## Notification de sécurité produit URGENTE

Sur les systèmes monoplans fixes Philips Allura et Philips Azurion à fixation plafonnière, le capot rotatif du bras en L peut tomber

Novembre 2023

**Figure 2 :** seuls les systèmes monopans fixes montés au plafond sont concernés (comme illustré ci-dessus)

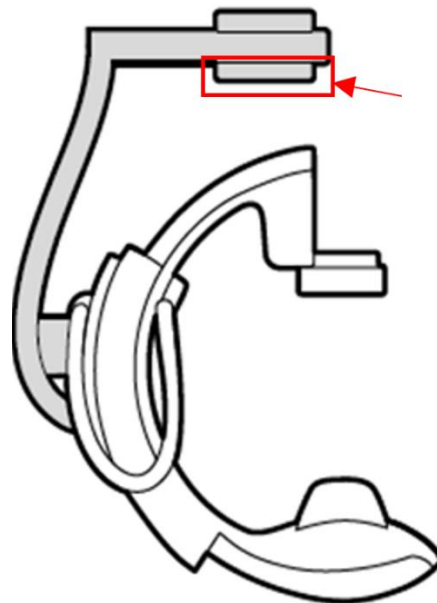
Tous les systèmes monopans fixes montés au plafond des gammes Allura et Azurion sont concernés par ce problème, comme indiqué en figure 2 et dans le tableau 1 ci-dessous.

Pour remédier à ce problème, Philips remplace les capots existants de tous les systèmes monoplans fixes montés au plafond Philips Allura et Philips Azurion concernés par un nouveau modèle de capot rotatif de bras en L (pourvu de boulons au lieu de clips à ressort) afin de s'assurer qu'il résiste aux collisions externes.

Philips contactera tous les clients concernés pour organiser la visite d'un responsable technique afin de remplacer gratuitement le capot rotatif du bras en L (réf. FCO72200510 pour les systèmes Philips Allura, y compris le système Philips Poly G H5000, et FCO72200511 pour les systèmes Philips Azurion).
